Příloha č. 5x
Vyhodnocení připomínek obcí a veřejnosti

- **Návrh Změny č. 2 Územního rozvojového plánu**
- **Vyhodnocení vlivů návrhu Změny č. 2 Územního rozvojového plánu na udržitelný rozvoj území**
- **návrhy jednotlivých územních opatření k akceleračním oblastem vymezeným v návrhu Změny č. 2 Územního rozvojového plánu**

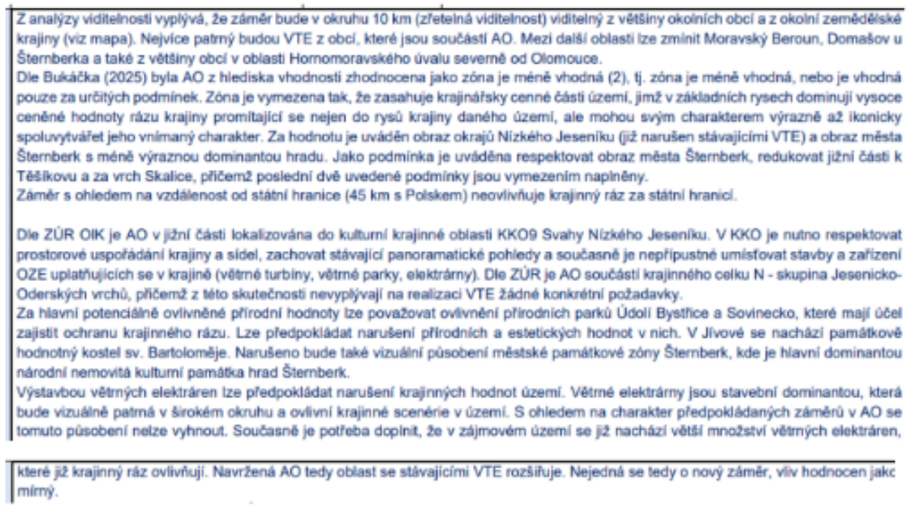
V takové situaci je nutno navrhovanou výškovou regulaci a rozlohu a výtěžnost AO podrobně zdůvodnit a vysvětlit, proč přesně má mít navržené řešení přednost před zachováním stávajícího nekonfliktního stavu v území. **8. Vliv na krajinný ráz** Výstavba větrných elektráren bude mít řadu negativních dopadů na krajinný ráz a jednoznačně krajinu poškodí. Vliv na krajinný ráz kupodivu potvrzuje i Vyhodnocení vlivů územního opatření, kde se konstatuje:

Za nejvýznamnější považuje podatel toto konstatování: „Zóna je vymezena tak, že zasahuje krajinářsky cenné části území, jimž v základních rysech dominují vysoce ceněné hodnoty rázu krajiny promítající se nejen do rysů krajiny daného území, ale mohou svým charakterem výrazně až ikonicky spoluvytvářet jeho vnímaný charakter“. Jak je vůbec možné, aby vliv na „ikonické“ hodnoty krajinného rázu nepřevážil nad zájmem na vymezení VTE? Zvláštní je, že po tak dramatickém popisu vlivu VTE na cennou krajinu současně Vyhodnocení dospívá k závěru, že to nakonec tak horké není a vlastně jsou negativní vlivy jen mírné. Ve Změně č. 2 ani v územním opatření AOV101 není zohledněn není fakt, že se AOV101 nachází v kulturní krajinné oblasti vymezené ZÚR OK, ten je pouze zmíněn ve Vyhodnocení územního opatření (výše), ale nejsou z něj vyvozeny žádné důsledky:

Připomínka č. 14 – absence dalšího vyhodnocení dopadu záměru na lokalitu AOS3 Vrbka

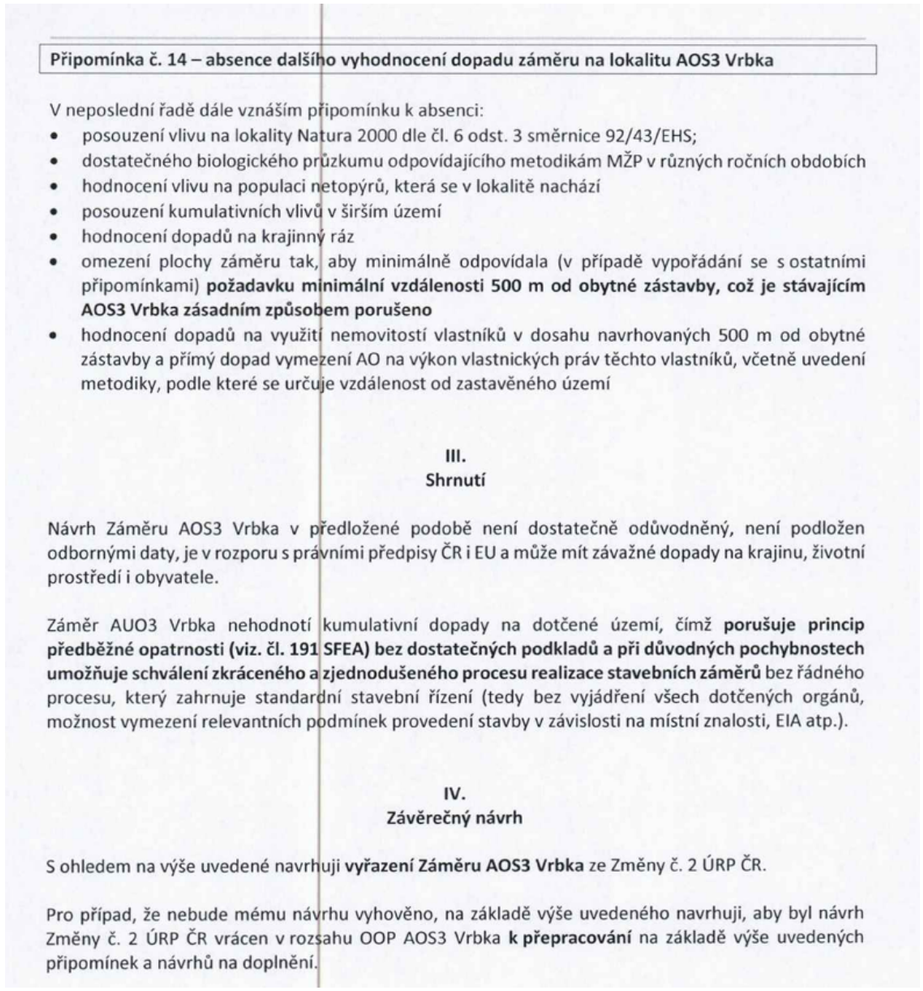
V neposlední řadě dále vznáším připomínku k absenci:

Vymezení v rámci návrhu Změny č.2

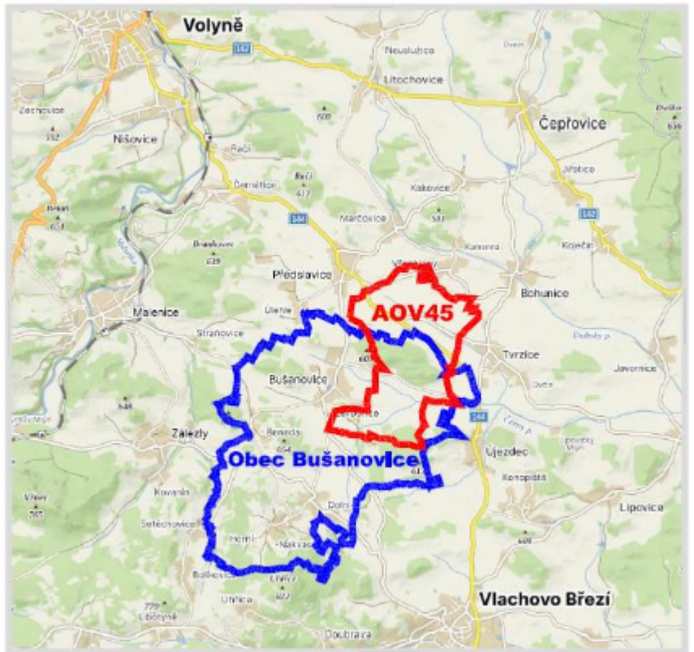
Poř. č.	**Připomínkové místo**	Číslo jednací	Článek	AO	Připomínka	Vyhodnocení
					Návrh nemá dostatečné podklady, neřeší varianty řešeni a nedostatečně hodnotí kumulativní dopady. Z uvedených důvodů požaduji vyloučeni uvedené akcelerační oblasti z návrhu změny č. 2 ÚRP.	
4473.	Obec Bušanovice	MMR-40733-2026-81	99cy	AOV45	Věc: Připomínky ke změně č. 2 Územního rozvojového plánu: NÁVRH ZMĚNY Č. 2 ÚZEMNÍHO ROZVOJOVÉHO PLÁNU VYHODNOCENÍ VLIVŮ NÁVRHU ZMĚNY Č. 2 ÚZEMNÍHO ROZVOJOVÉHO PLÁNU NA UDRŽITELNÝ ROZVOJ ÚZEMÍ NÁVRHY JEDNOTLIVÝCH ÚZEMNÍCH OPATŘENÍ K AKCELERAČNÍM OBLASTEM VYMEZENÝM V NÁVRHU ZMĚNY Č. 2 ÚZEMNÍHO ROZVOJOVÉHO PLÁNU 1. Připomínky ke změně č.2 jako celku. 2. Strukturované připomínky ke změně č.2 Ad 1) Připomínky k návrhu Změny č. 2: 1.NÁVRH ZMĚNY Č. 2 ÚZEMNÍHO ROZVOJOVÉHO PLÁNU Ad 2) Strukturované připomínky: Připomínky k SEA: 2.VYHODNOCENÍ VLIVŮ NÁVRHU ZMĚNY Č. 2 ÚZEMNÍHO ROZVOJOVÉHO PLÁNU NA UDRŽITELNÝ ROZVOJ ÚZEMÍ Připomínky k územnímu opatření: 3.NÁVRHY JEDNOTLIVÝCH ÚZEMNÍCH OPATŘENÍ K AKCELERAČNÍM OBLASTEM VYMEZENÝM V NÁVRHU ZMĚNY Č. 2 ÚZEMNÍHO ROZVOJOVÉHO PLÁNU Připomínku podává: Obec Bušanovice, ORP Prachatice, Jihočeský kraj Bušanovice 47, 384 22 Bušanovice Tímto uplatňujeme připomínky ke změně č. 2 Územního rozvojového plánu v části týkající se: Vymezená akcelerační oblasti AOV45 Bušanovice Územní vymezení: správní obvod obce s rozšířenou působností Prachatice: obec Bohunice - katastrální území 772054 Bohunice u Tvrzic obec Bušanovice - katastrální území 616273 Bušanovice obec Tvrzice - katastrální území 772062 Tvrzice správní obvod obce s rozšířenou působností Strakonice: obec Předslavice - - katastrální území 734471 Předslavice a 734497 Všechlapy u Volyně Lokalizace území dotčeného připomínkou – území obce Bušanovice:	***Akceptováno.*** *Akcelerační oblast AOV45 – Bušanovice byla vypuštěna.*

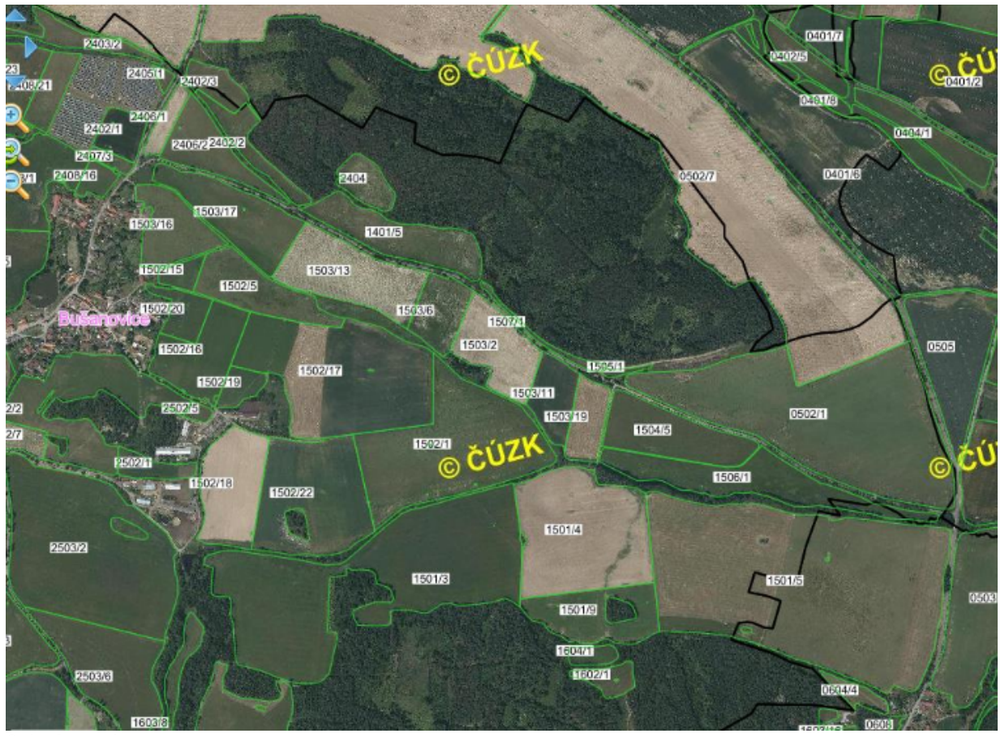
Poř. č.	**Připomínkové místo**	Číslo jednací	Článek	AO	Připomínka	Vyhodnocení
					Podmínka v odst. 3.1 písm. c) Nedomníváme se, že nepoužití výrazných barev může přispět k udržení integrity krajinného rázu a k naplnění principů udržitelného rozvoje. Jak se projevuje, a co vlastně je integrita krajinného rázu, nelze z výroku dovodit. 3.1 písm. d) V místě základů větrné elektrárny nebudou prováděny terénní úpravy, kterými by se původní úroveň terénu zvyšovala o více než 5,0 m nebo snižovala o více než 5,0 m. Podmínka se nevztahuje na případné dočasné terénní úpravy po dobu výstavby větrné elektrárny. Připomínka k: Podmínka v odst. 3.1 písm. d) Pětimetrový limit (+, - vůči stávajícímu terénu) nepůsobí, dle našeho názoru, jako konkrétní atribut k zajištění minimalizace dopadů výstavby záměrů OZE na vodní režim v území. 3.1 písm. e) Záměry OZE budou umisťovány tak, aby nebyla narušena funkce stávajících funkčních meliorací. Na území akcelerační oblasti se nenacházejí žádná hlavní odvodňovací zařízení ani protierozní opatření. Existence plošně vymezených meliorací je pouze pravděpodobná, předpokládá se jejich nefunkčnost. Připomínka k: Podmínka v odst. 3.1 písm. e) V této úrovni posuzování konstatování o předpokládané nefunkčnosti plošně vymezených meliorací nepovažujeme za relevantní. 3.1 písm. f) Záměry OZE budou umisťovány do území tak, aby v okolí nevznikly zemědělské pozemky bez přístupu k veřejně přístupné pozemní komunikaci, nebo neobhospodařovatelné zbytkové zemědělské pozemky. Připomínka k: Podmínka v odst. 3.1 písm. f) je stanovena za účelem zachování funkční organizace zemědělského půdního fondu a zajištění přístupu vlastníků zemědělských pozemků k veřejně přístupné pozemní komunikaci. Konstatování, že záměry OZE budou umisťovány do území tak, aby v okolí nevznikly zemědělské pozemky bez přístupu k veřejně přístupné pozemní komunikaci, nemůže být založeno na kvalifikovaném odhadu a předpokladu. Území na pozemcích mimo les zahrnuje cca 25 půdních bloků. Na území je na pozemcích mimo les cca 7 zemědělsky hospodařících objektů. Obrázek-půdní bloky:

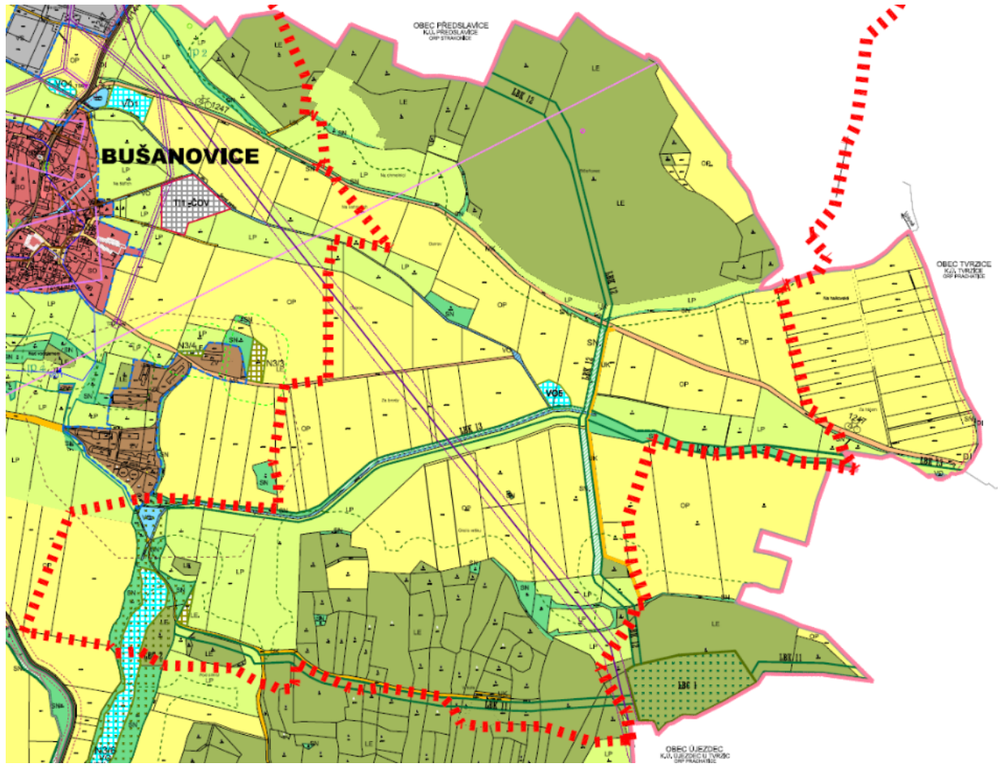
Poř. č.	**Připomínkové místo**	Číslo jednací	Článek	AO	Připomínka	Vyhodnocení
					V ploše akcelerační oblasti jsou v územním plánu vymezeny dvě návrhové plochy pro vybudování rybníků a dále tři plochy pro zalesnění. Požadujeme respektování těchto vymezených návrhových ploch. 3.1 písm. i) Záměry OZE budou umisťovány mimo plochy a koridory lokálního územního systému ekologické stability (dále jen „ÚSES“) a mimo regionální a nadregionální biokoridory, vyjma nezbytných křížení liniové dopravní a technické infrastruktury s biokoridory. Připomínka k: Podmínka v odst. 3.1 písm. i) je stanovena za účelem ochrany skladebných prvků ÚSES. Na území AO se nachází lokální biocentrum (zalesněná elevace Bičoňovec uprostřed AO) a lokální biokoridor (protíná celé území směrem jih-sever). Vymezení akcelerační oblasti respektuje nadregionální a regionální biocentra tak, že se jim vyhýbá, s ohledem na měřítko a podrobnost vymezení v ÚRP se však nelze ve všech případech zcela vyhnout prvkům nižší hierarchické řady, tedy biocentrům lokálního ÚSES a všem biokoridorům. Biocentra jsou pro umísťování záměrů OZE zcela nevhodná, biokoridorům je vhodné se vyhnout, nicméně nelze zcela eliminovat křížení liniové dopravní a technické infrastruktury s biokoridory, to je tedy povoleno, vliv na vymezený prvek ÚSES je v tomto případně minimální a jeho funkčnost nenarušuje. Na předmětném území se nachází tyto lokální prvky územního systému ekologické stability: LKB.11, LKB.12, LKB.13. Je zde tedy předpoklad potřeby křížení dopravní a technické infrastruktury s biokoridory, zmíněný minimální vliv křížení je akceptovatelný za podmínky pouze jednoho křížení. Výřez z ÚZ ÚP Bušanovice:
